島根原子力発電所2号機

確率論的リスク評価 (コメント回答)

平成27年7月
中国電力株式会社

図1 原子炉補機冷却系 (海水系含む) の系統概要図

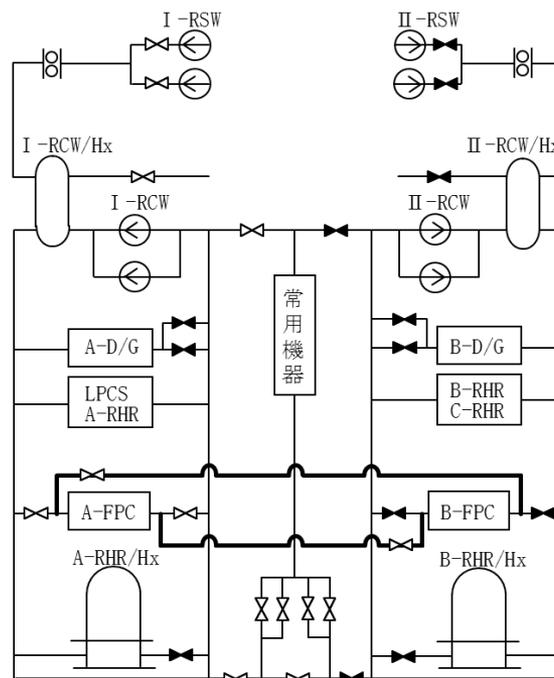
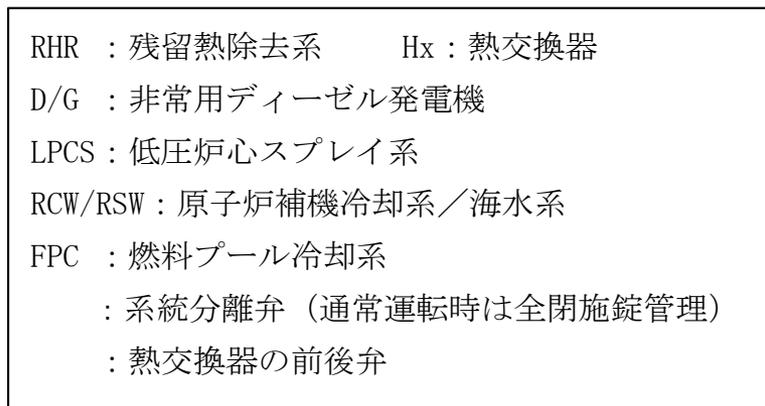
(指摘事項)タイライン接続状態で緩和系として期待する系統について、系統間の独立性を説明すること。また、許認可上の扱いについて説明すること。さらに、緩和系として期待しない状態を感度解析のベースケースとすること。

(回答)FPC用RCWタイライン配管は、許認可申請において確認を受けたものではないため今回のPRAでは考慮しないこととする。これに伴いFPCは、2系列運転から1系列運転になり、緩和機能として成功基準を満足しないため 考慮しないこととする。

本図はRCW (I系) からRCW (II系) へFPCの冷却水を供給する場合の弁構成を示す。
